סקירת בקשת היתר 2026/0439.00 — הפלמ״ח 41

קטמון הישנה, ירושלים · טיוטת עבודה 26.10.2026

סיכום AI לעיון גינות העיר, מבוסס על מסמכי הבקשה מהארכיב האופטי. אינו חוות דעת מקצועית או משפטית ואינו הגשת התנגדות.

פתח הרמפה — רינדור מנתוני התשריט המקוריים

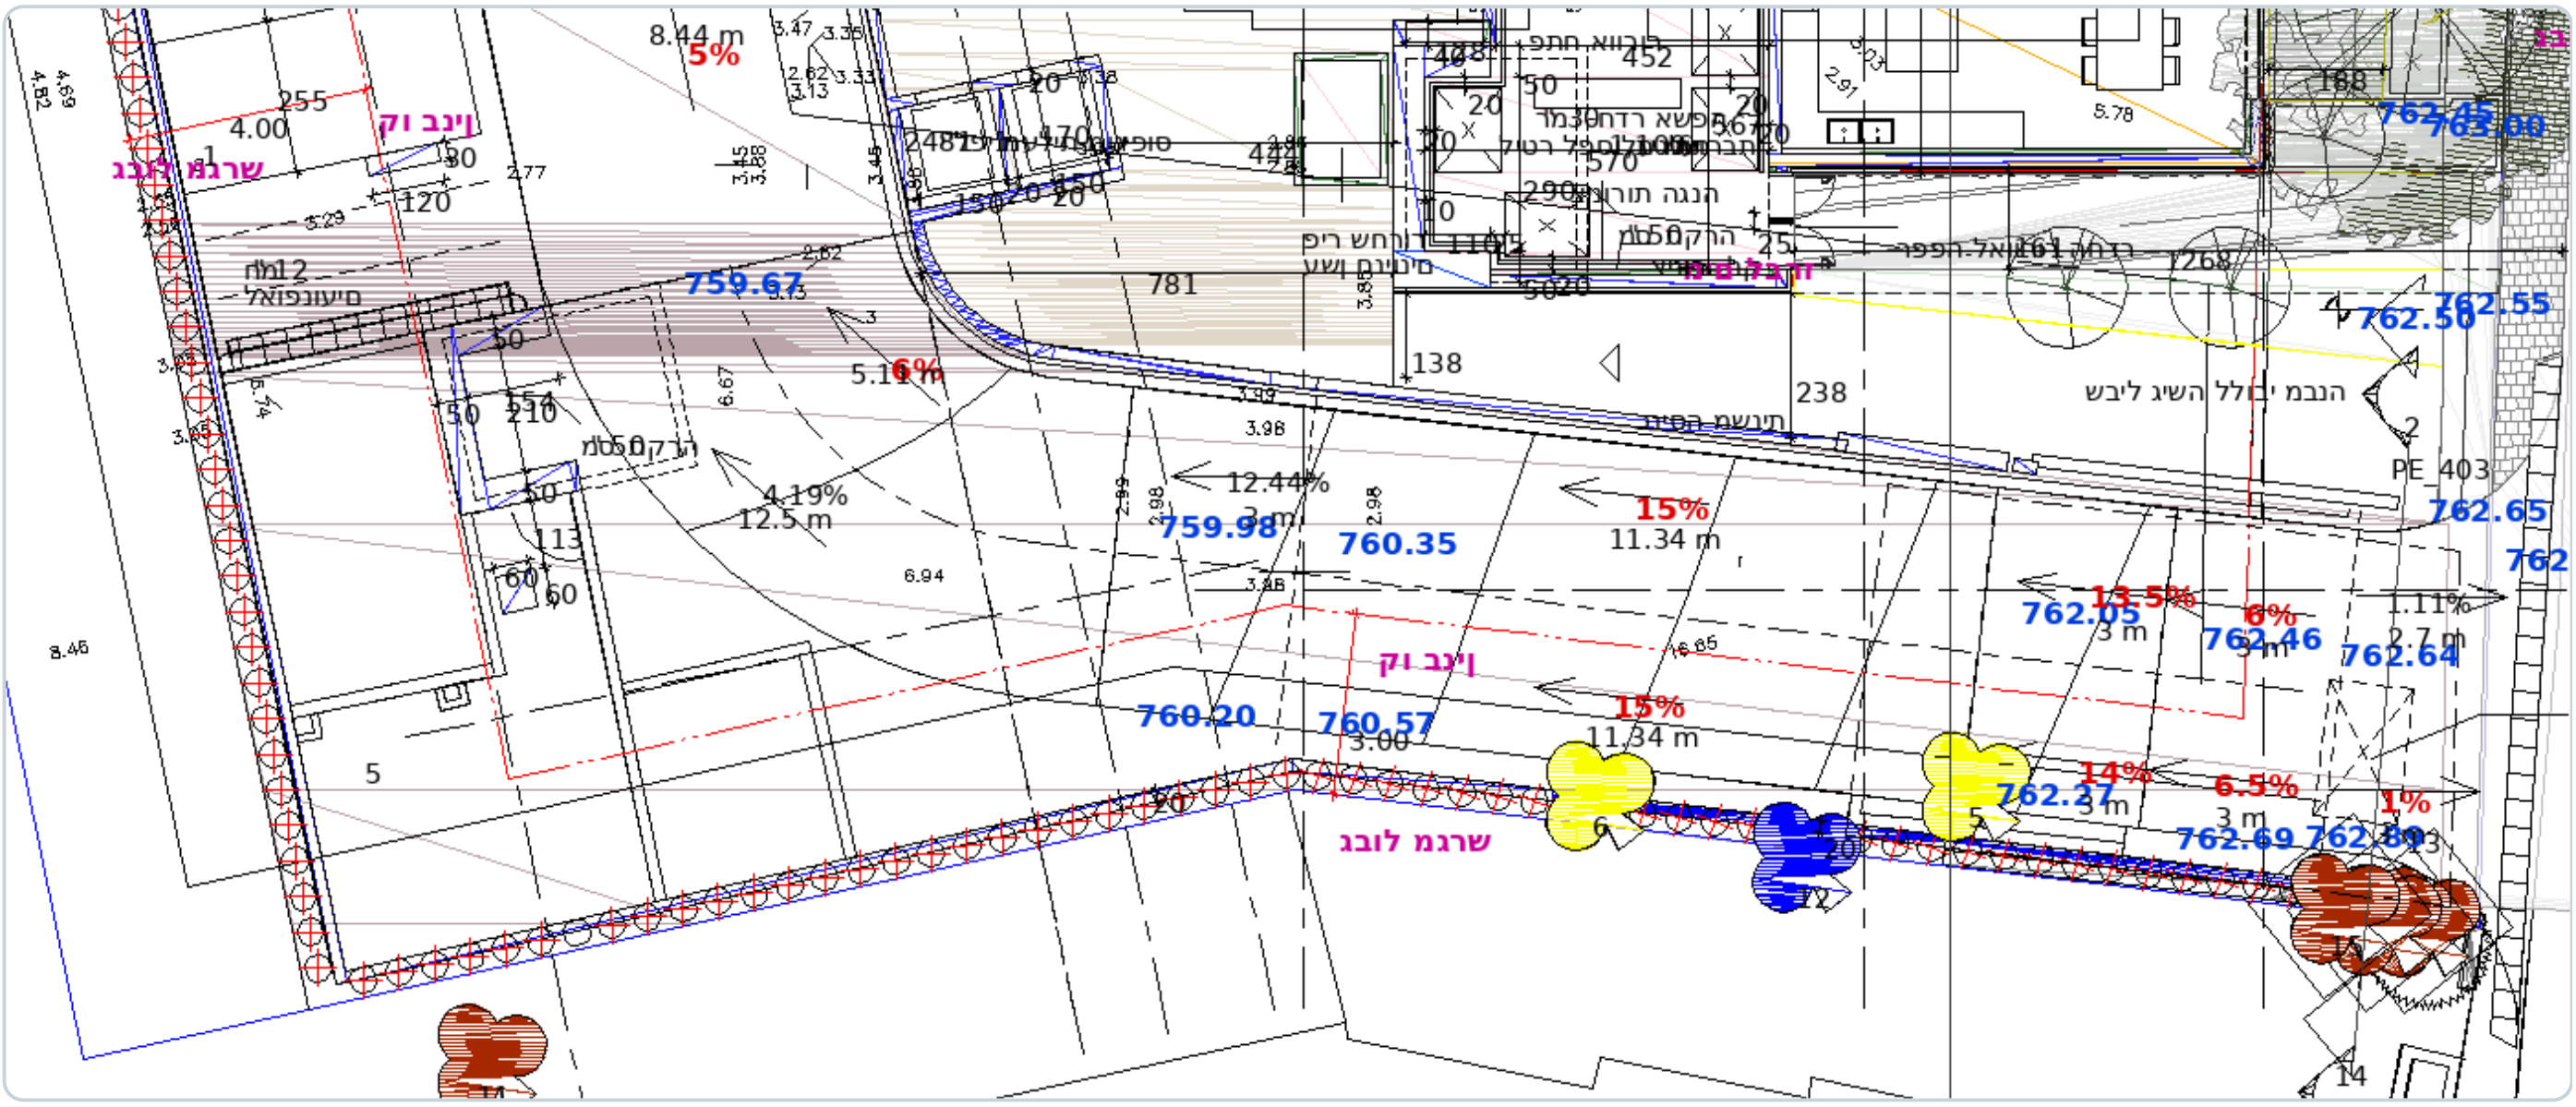
אימות: תכנית הפיתוח (מסמך 21 בארכיון) מראה את הרמפה על חזית הפורצים — שיפועי 15%-12.5% יורדים למפלסי החניון (749-758); מפלסי החזית 762.3-763.0 תואמים את הפורצים (~762), והחזית השנייה 767.4-768.0 את הפלמ״ח (~767.75). תומך: זיהוי התכנית מקשר את הרמפה לעצים 5+6 (לכריתה) ושורת 10-15 (לשימור); במפת המדידה עצים 5 ו-6 (וגם 12) על הגבול הדרום-מערבי מול חלקה 13, ועצים 13-15 בקודקוד הדרומי הנוגע בפורצים — מתיישב עם רמפה הנכנסת מהפורצים ויורדת לאורך הגבול הדרום-מערבי. כניסות רגלי: ראשית מהפלמ״ח, משנית מהפורצים.

1. חניה: לדרוש הצגת מיקום מעודכן של רמפת הכניסה (לאחר הסטתה לשימור עצים 5+6) ואישור תושי"ה ל-42 החניות, לרבות ניתוח השפעת תנועת החניון על רחוב הפורצים.

רחבת כיבוי האש — רינדור מנתוני התשריט המקוריים

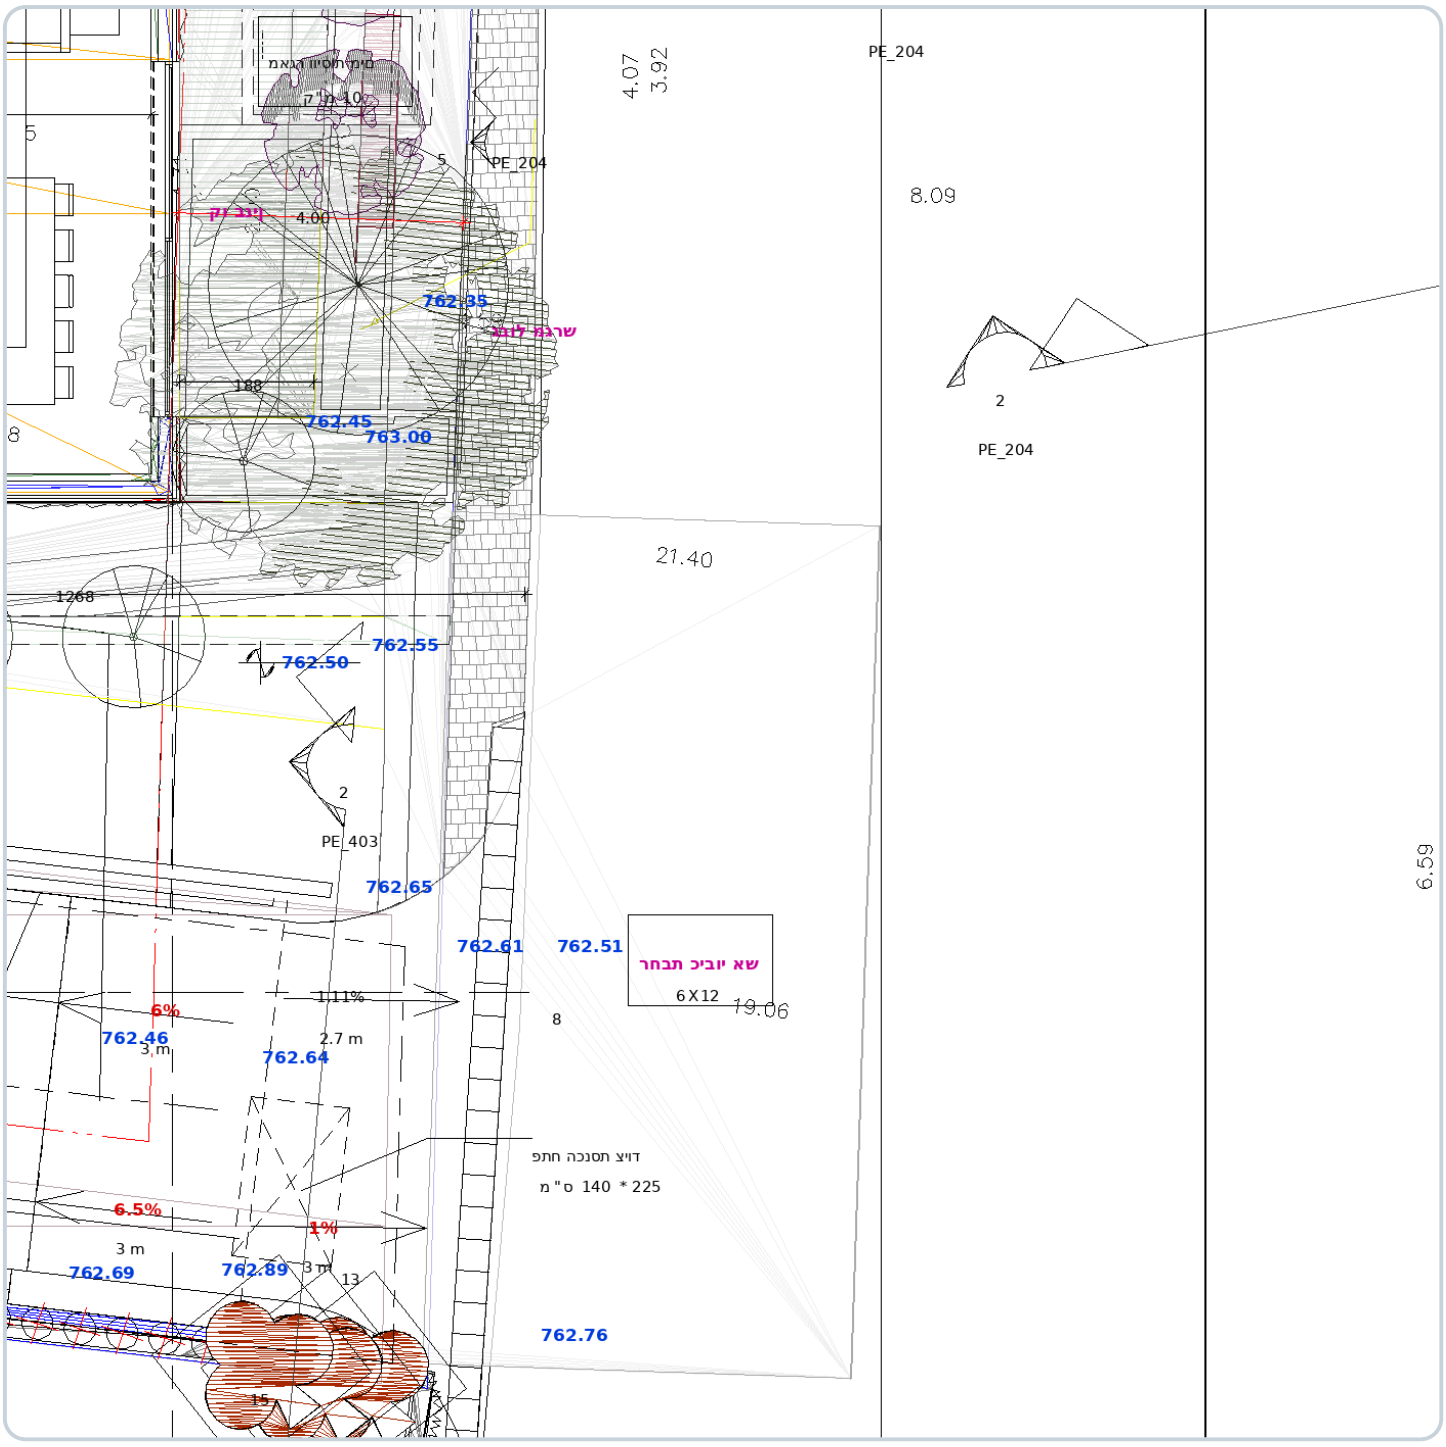
רחבת כיבוי האש אותרה בתכנית הפיתוח: על חזית הפורצים, במפלס ~762.5, והיא חורגת מקו גבול המגרש לכיוון הרחוב — כלומר על רצועת הגינון והמדרכה של הפורצים, בדיוק כפי שמחלקת התכנון דחתה: "מוצעת על המדרכה... אינה מקובלת". לידה מסומנת התווית "מים לברז" (סוג הברז לא נקבע במפורש — להמשך בירור) ובאזור הכניסה מאגרי מים תת-קרקעיים ("מאגר וויסות מים", "מאגר מים לספרינקלרים"); בקומות — גלגלון כיבוי ופנל כבאים. בנוסף: תכסית תת-הקרקע המוצעת

2. שמירת המדרכה: לדרוש תנאי מפורש שהמדרכה הקיימת ברחוב הפורצים לא תיפגע בשל חפירת החניון התת-קרקעי ושלבי הביצוע — לרבות תוכנית תמיכת גבולות ואבחון מצב המדרכה לפני ואחרי; רחבת כיבוי האש לא תמוקם על המדרכה, כפי שמחלקת התכנון עצמה קבעה.

חתך רוחב — גיליון 22 (הרמוניקה PDF, מסמך 24)

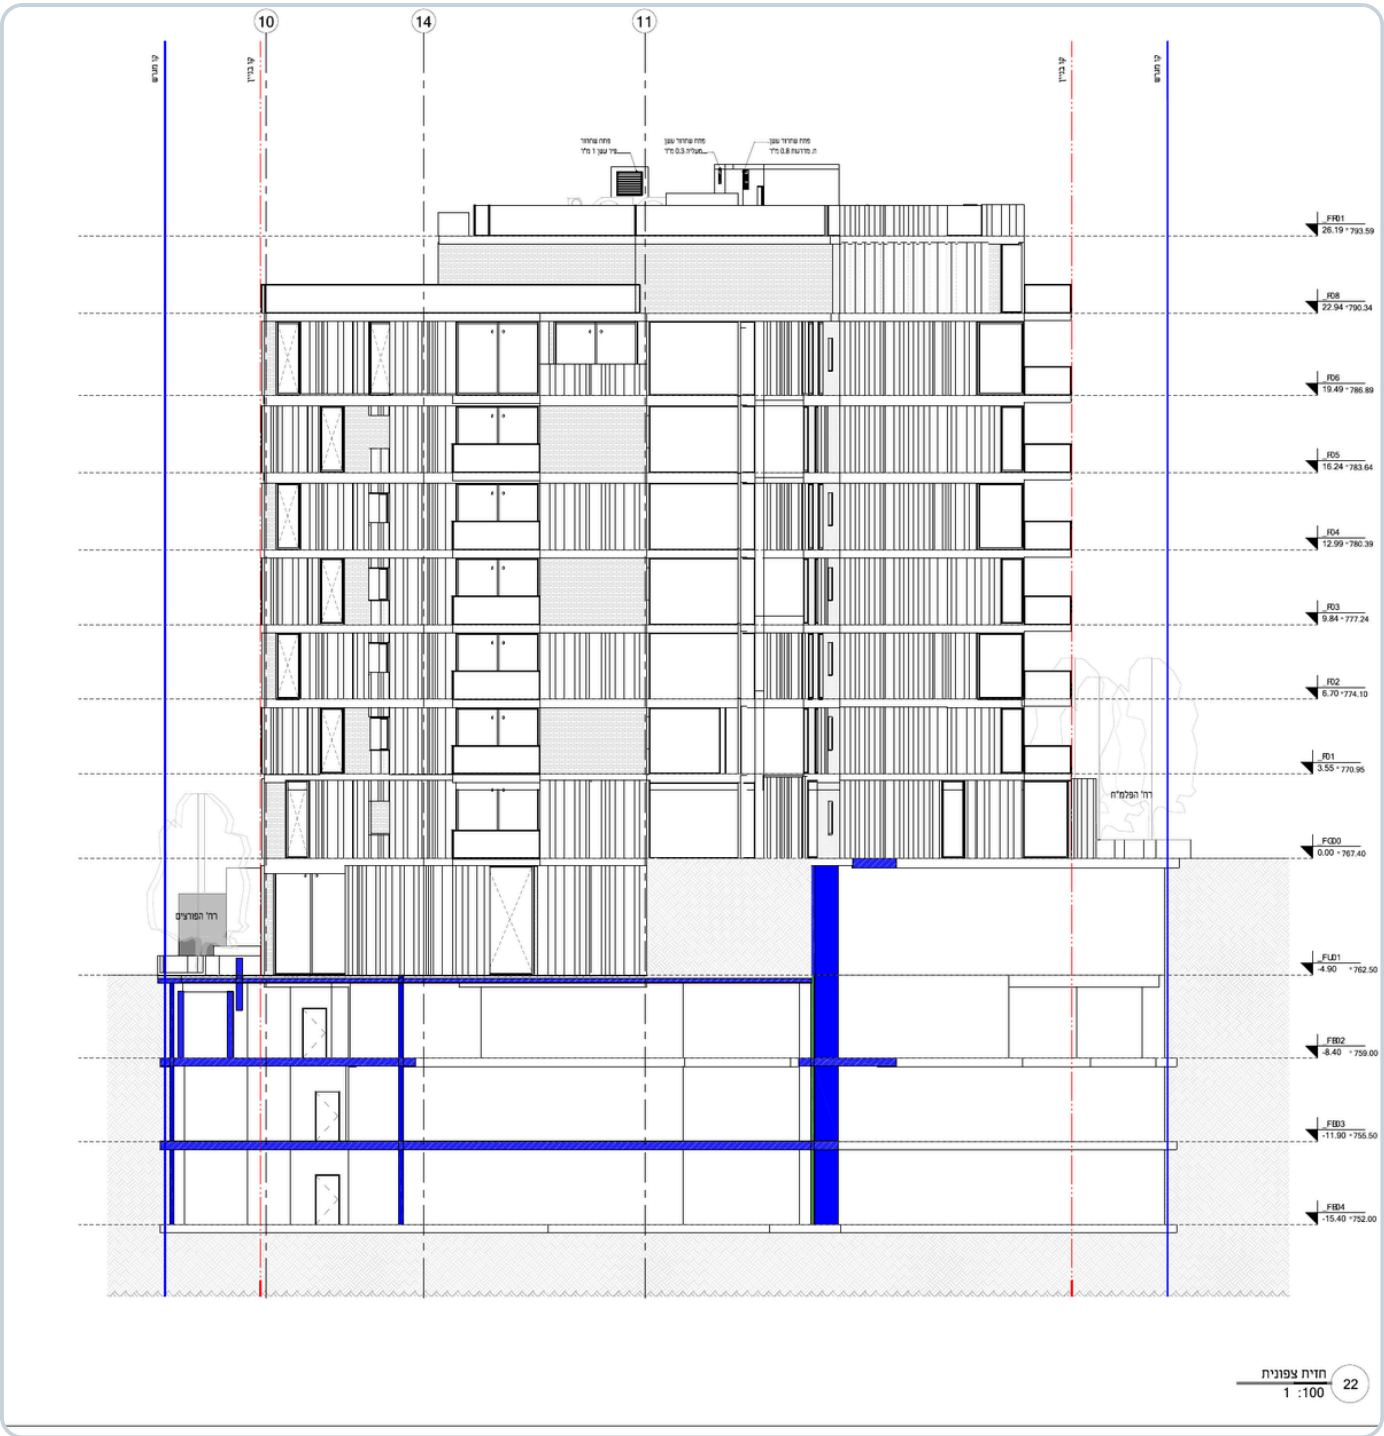
גבול הידע. חתכי הרוחב המוגשים (גיליונות 21-22) מראים את קופסת החניון נוגעת בקווי המגרש (כחול) משני עברי הרחוב, עד עומק 752.00 — כ-10.5 מ' מתחת לחזית הפורצים (762.5); חתכי ביצוע ותוכנית תמיכת גבולות אינם בקבצים הקריאים. מיקום הקטע החוסם את המדרכה הוא תצפית תושב — לא הודגמה בליטה של החלקה לתוך תוואי הרחוב, ולא נמצא במסמכים חישוב רוחב מדרכה קיימת מול קו רחוב.

5. פרסום הודעת סעיף 149 בעיתונות: לא אותר ולא אומת (ההדבקה הפיזית באתר אומתה 19.10.26).
6. מפלסים וגובה — פער בין מסמכי הבקשה: חתך גיליון 22 נותן גג 793.59 (26.19 מ' מעל כניסת הפלמ״ח) וקומות 770.95/774.10...790.34, בעוד טופס 22 וטבלת השטחים נותנים 771.43/774.75...793.19 וגג 796.69 (29.29 מ'), פער של כ-3.1 מ'. ספירת הקומות זהה (קרקע + 7). בחתך חסר התיוג F07 (אחרי F06=786.89 מופיע F08=790.34). לברר איזה מסמך מחייב.

טופס 22 — חישוב השטחים המרכזי

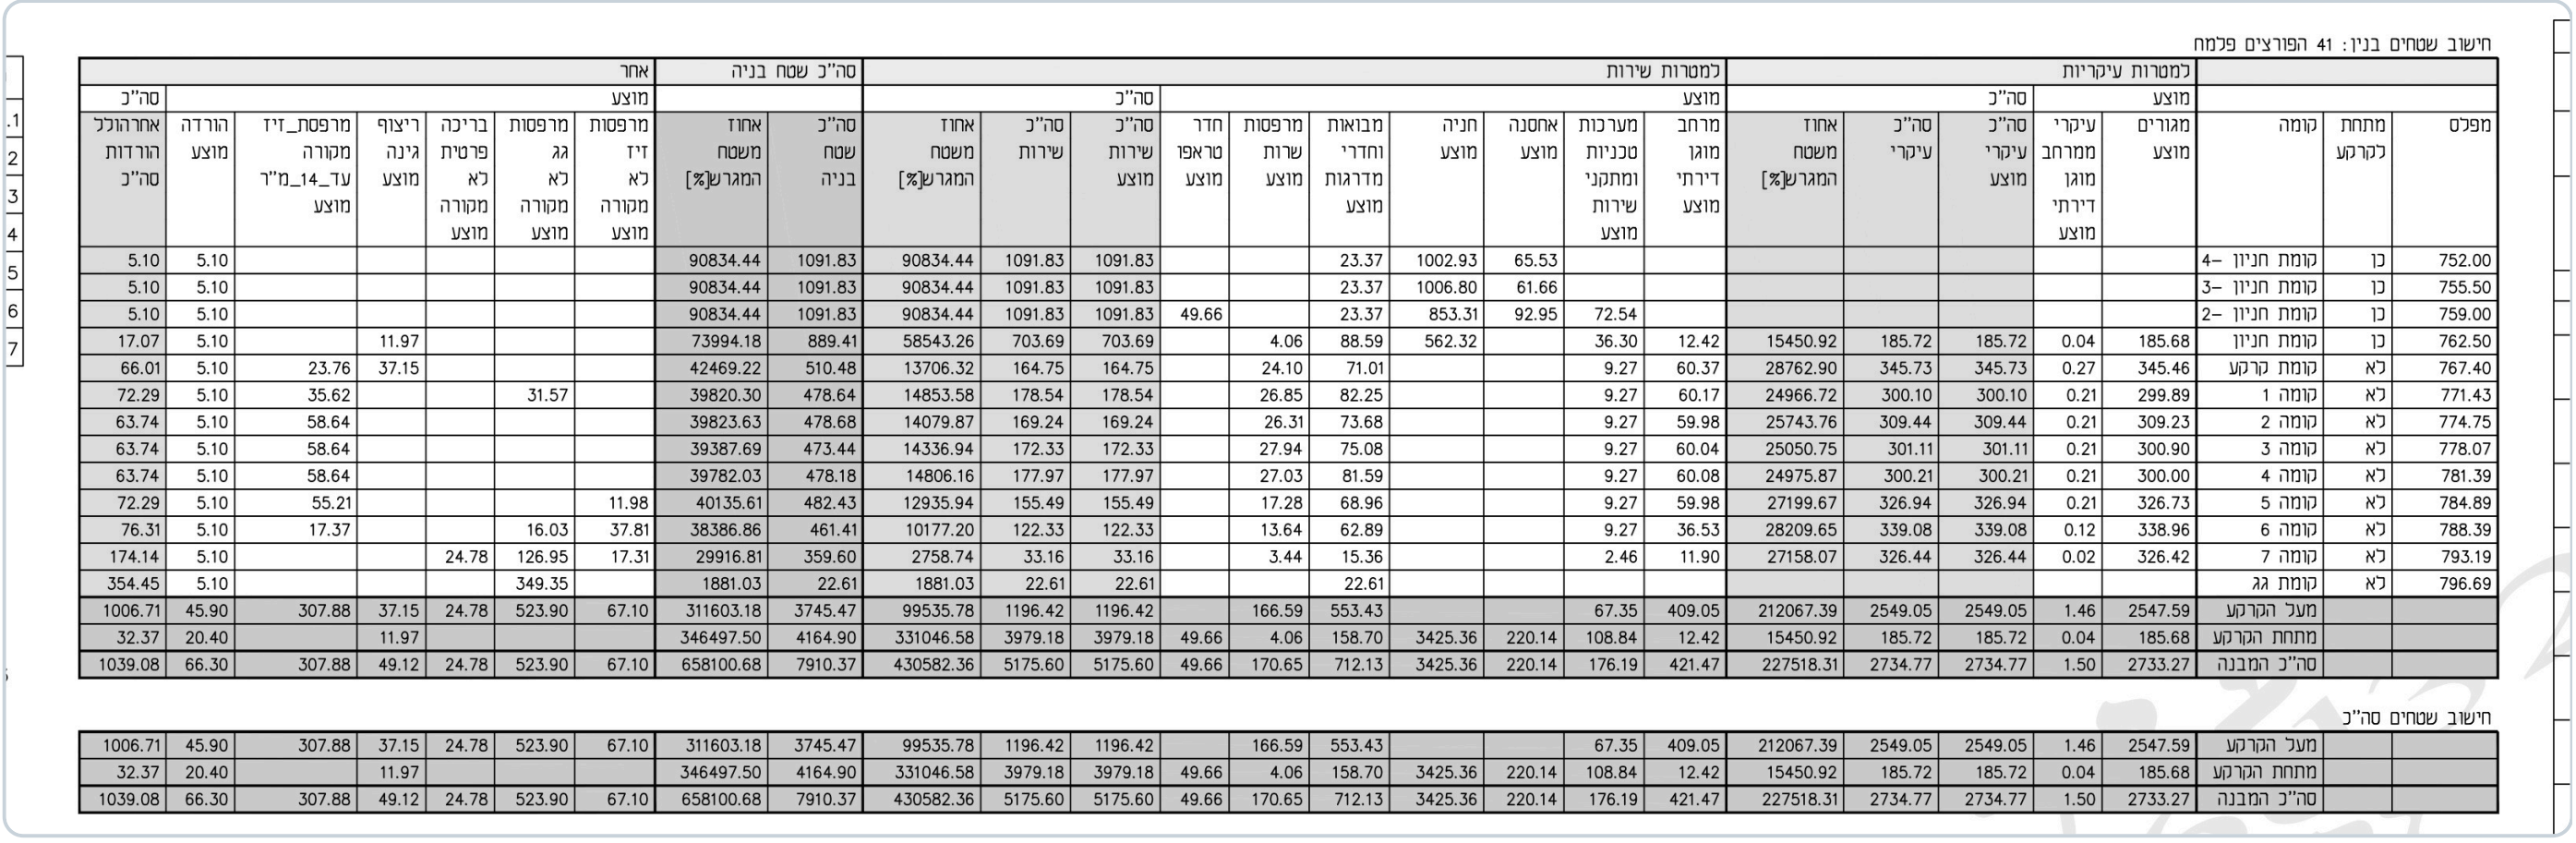
1. 8 קומות מול זכויות בסיס של 3 קומות ו-76.18% בלבד (תכנית מתאר 62, אזור מגורים 1 — תיק מידע 19.5.2025); מסגרת ההשוואה של העיר (6 קומות, ~215%) היא לפי תכנית האב למושבות, וסטטוסה המחייב/מדיניותה לא אומתו. הניסוח "חריגה" הוא של העיר. שאלה מרכזית: האם מתקבלת חריגה של שתי קומות ברחוב שבו מתנהל מאבק זהה בפלמ"ח 49-51.
2. שטחי שירות: שני מסמכי מקור, מספרים שונים — טופס 22 (הרמוניקה, 8.2.26): עיקרי 2,734.77 / שירות 5,175.60 / סה"כ 7,910.37 מ"ר; זיהוי תכנית (15.02.26): "עיקרי מבוקש 2545.46", "שירות מבוקשים 5470.48". מחלקת התכנון עצמה כותבת שחלק מהשטחים שסווגו כשירות הם "שטחים עיקריים לכל דבר" ודורשת תיקון בכל מסמכי הבקשה. בשני המסמכים השירות כפול בקירוב מהעיקרי — אך לפי טופס 22 רובו מתחת לקרקע (3,979.18 מ"ר, מהם

3,425.36 חניה); מעל הקרקע השירות 1,196.42 מ"ר מול 2,549.05 עיקרי (כ-47%). כלומר הפער נובע בעיקר מהחניון.
